43F-03-004

不具合連絡書

配布先		製造部長	製造副部長	営業課	管理課	技術課	精研課	品証課	品技課	生産一課	生産二課	生産三課	生産四課	生産五課	めつき課	生技課	承認	確認	作成
部数		1	1	1	1	1	1	1	1	1	1	1	1	1	1	1	物津 12.3.19 博久	佐竹 12.3.19 由浩	和田 12.3.19 哲夫
連絡受理日					2012年3月16日 AM/PM 9:00														
不具合受付者名					営業 品質保証3課 品証 和田														
客先名					日圧スーパーテクノロジー(株) 連絡者名 検査係 福光様														
客先よりの連絡方法					()電話 (O)郵便 ()荷物 ()Eメール ()FAX														
不具合区分					()苦情 (O)不良 ()クレーム ()調査依頼														
図番 / 品名					SDKR-9SRS-303 / SDKコネクタリバースタイプ信号コンタクト														
ロットNo./数量					881396-7~12 / 13,500

略図(必要な場合のみ)

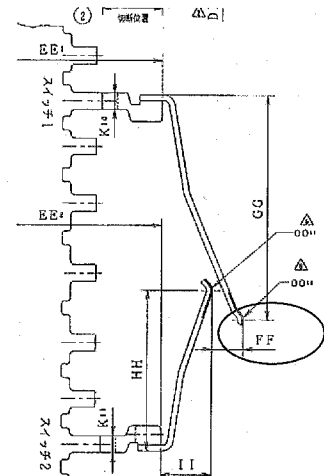
FF項マイナス規格外
規格: 1.23 +0.2/0
実測値: 1.160~1.198
